# 構造審査における指摘事例集

愛知県建築局建築指導課

## 構造審査における指摘事例集について

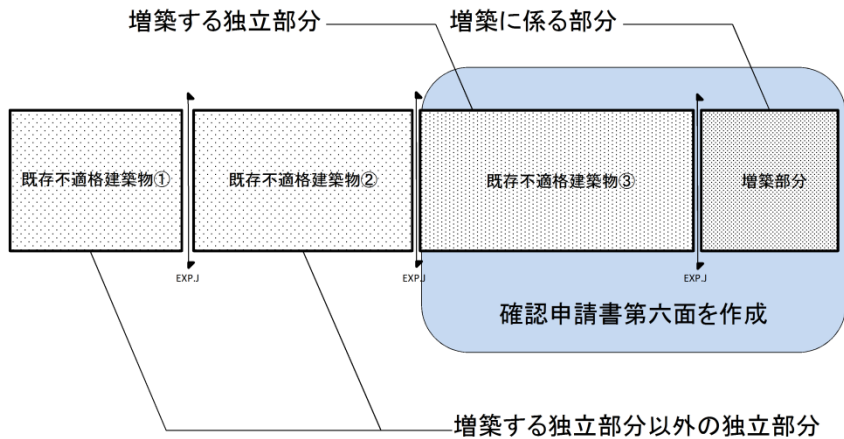
1.2.8	特殊な構造方法（施行令第 80 条の 2）
指摘事項	計画建築物はアルミニウム合金造のため、構造図を添付してください。また、延べ面積が 50 m <sup>2</sup> 超えるため、構造計算書を添付してください。
解説	<p>法第 6 条の 4 第三号の規定により、法第 6 条第 1 項第四号に掲げる建築物で建築士の設計に係るものは、令第 10 条第三号ロ又は令第 10 条第四号ロの規定により、法第 20 条及び令第 3 章（第 8 節を除く。）の規定に関する審査は省略されます。</p> <p>しかし、令第 80 条の 2 の規定については、以下を除いて審査が省略されません。</p> <ul style="list-style-type: none"> <li>① 昭 58 建告 1320 第 1 から第 12 まで （プレストレストコンクリート造）</li> <li>② 平 13 国交告 1026 第 1 から第 8 まで （壁式鉄筋コンクリート造）</li> <li>③ 平 13 国交告 1540 第 1 から第 8 まで （枠組壁工法又は木質プレハブ工法）</li> </ul> <p>特殊な構造方法を用いる場合は、各構造方法に関する技術基準（告示）に応じて構造図及び構造計算書を添付してください。</p>
関連法令 参考文献等

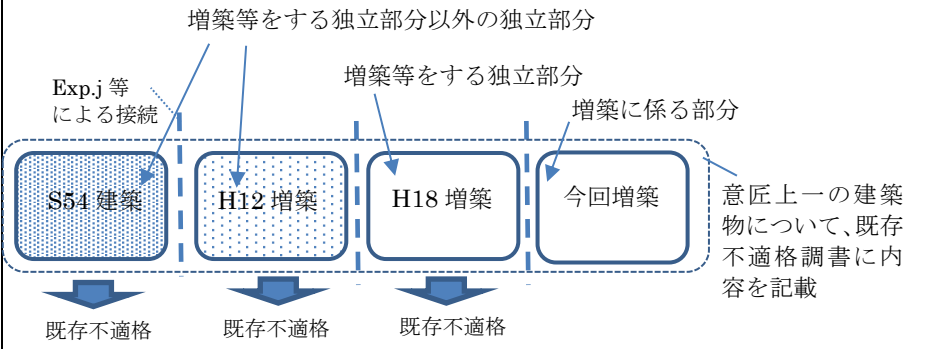
1.2.9	法第 6 条第 1 項第 1 号に掲げる建築物の構造計算書
指摘事項	基礎が独立基礎のため、構造計算書を添付してください。
解説	<p>法第 6 条第 1 項第 1 号に掲げる建築物で、法第 20 条第 1 項第四号イに掲げる建築物は、令第 1 節から第 7 節の 2 までの規定に適合する構造方法（仕様規定）であることを構造図に明示するとともに、仕様規定のただし書きの構造計算（例えば、令第 38 条第 4 項の規定による国土交通大臣が定める基準に従った構造計算によって構造耐力上安全であることを確かめた場合等）を行った場合は、当該構造計算書を添付してください。</p> <p>なお、仕様規定のただし書きの構造計算により、構造耐力上安全であることを確かめた場合等においては、安全証明書の交付は不要です。</p>
関連法令 参考文献等	<p>規則第 1 条の 3 第 1 項第一号ロ(1) 表 2</p> <p>ICBA 改正建築基準法 Q&amp;A 検索システム 確認・検査・適合性判定の運用等に関する Q&amp;A NO.331</p>

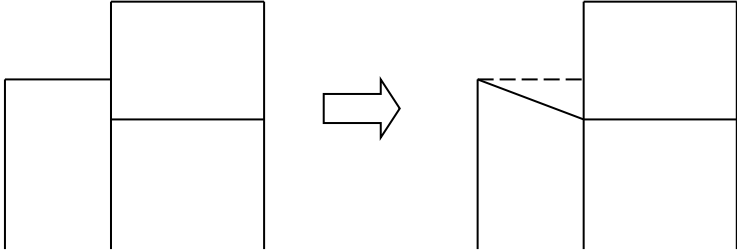
2.2.6	柱はり接合部の設計
指摘事項	一次設計において、柱はり接合部の設計をしてください。
解説	建築物の構造関係技術基準解説書(2007 年版)P.335 L2～L12 において、「柱はり接合部パネルは、・・・また、いわゆる一次設計においても当該部分のせん断応力度の検討を行うことが望ましい」と記載されていたため、一次設計における柱はり接合部のせん断応力度の検討を省略することができました。しかし、建築物の構造関係技術基準解説書(2015 年版)P.372 L10 においては、「柱梁接合部については、一次設計においてせ

せん断応力の検討を行っているが・・・」と記載されているため、一次設計における柱はり接合部のせん断応力度の検討を求めるものです。
関連法令 参考文献等	建築物の構造関係技術基準解説書(2007年版)P.335 建築物の構造関係技術基準解説書(2015年版)P.372

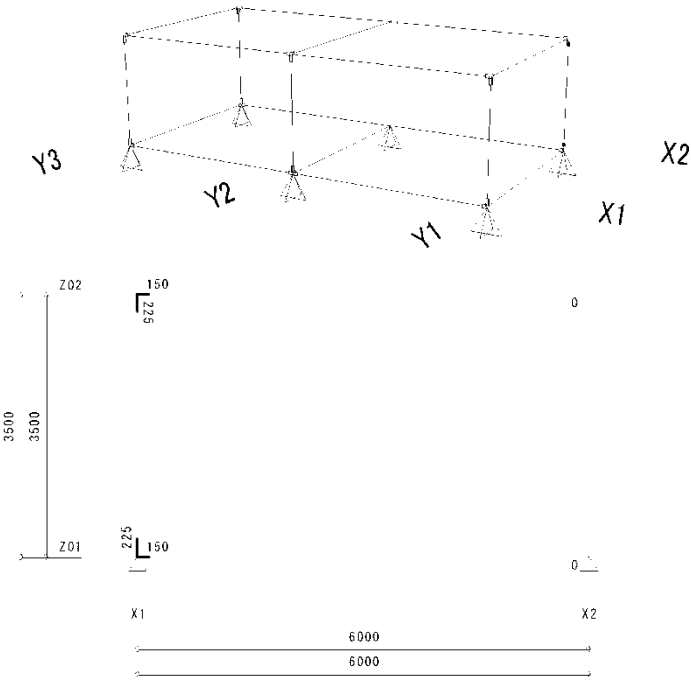
3.1.6	スリット壁の拘束
指摘事項	剛接架構内の壁の 3 辺を完全スリットとし、雑壁として構造計算プログラムに入力されていますが、当該壁には階段スラブが取り付くことにより、雑壁の変形を拘束しませんか。
解説	<p>構造計算プログラム上 3 辺スリットを設けた雑壁は架構の変形を拘束しないものとして計算されますが、当該壁に階段スラブが取り付く場合が散見され、構造計算の結果と実状に差異が生じます。</p> <p>このように構造計算の結果と実状に差異が生じる他のケースとして、</p> <ul style="list-style-type: none"> <li>①段差のあるフレームをモデル化上同一面とした解析</li> <li>②大きな吹き抜けがある場合において剛床仮定とした解析</li> <li>③吹き抜け等により剛床解除したが、地震力を当該節点に加力した解析</li> <li>④架構内の大梁の一端が直交する架構の大梁に接合し、当該接合部をピンと仮定した解析</li> </ul> <p>等があります。</p> <p>実状と整合したモデルとする又は補足検討により問題がないことを説明してください。</p>
関連法令 参考文献等	大阪府内の構造計算適合性判定に係る「よくある質疑事項の解説」4.2.4 建築確認のよくある指摘事例について（意匠・構造）8-2

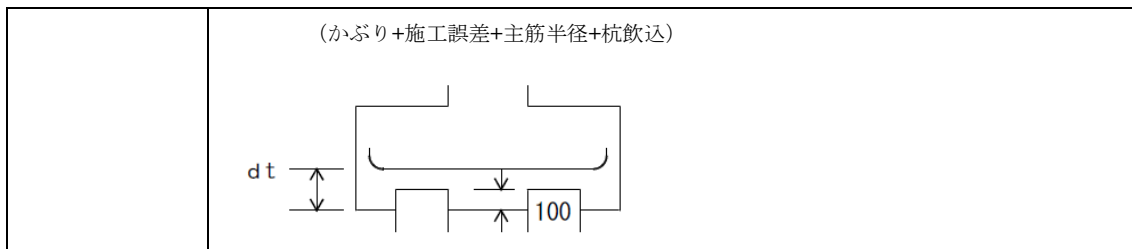
5.1.2	合成スラブ設計施工標準図・仕様書
指摘事項	スラブ厚、耐火仕様、支保工、焼抜き栓ピッチを記入してください。

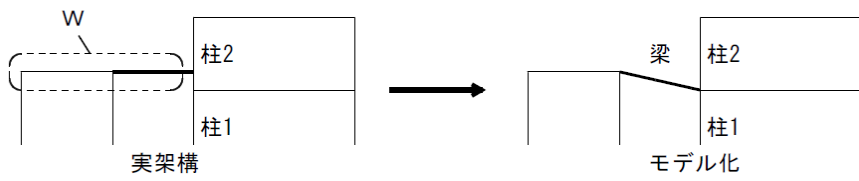
5.5.10	屋根ふき材の検討
指摘事項	屋根ふき材の検討に用いる風圧力は平 12 建告 1458 により算定してください。
解説	全体架構の検討に用いる風圧力は、令第 87 条及び平 12 建告 1454 により算出します。

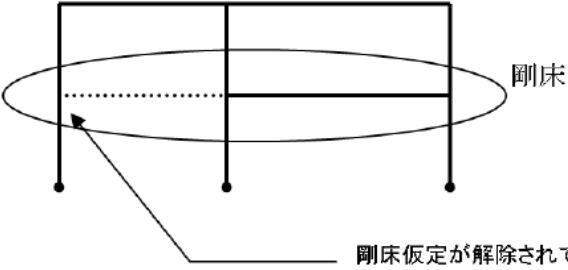
5.6.1	注意事項等（電算データ）
指摘事項	構造計算の電子データを添付してください（建築基準法施行細則）。
解説	大臣認定プログラム以外のプログラムで構造計算を行ったものについても当該構造計算の電子データを添付してください（エクセル等の表計算ソフト等により簡易に計算されたものは含みません。）。
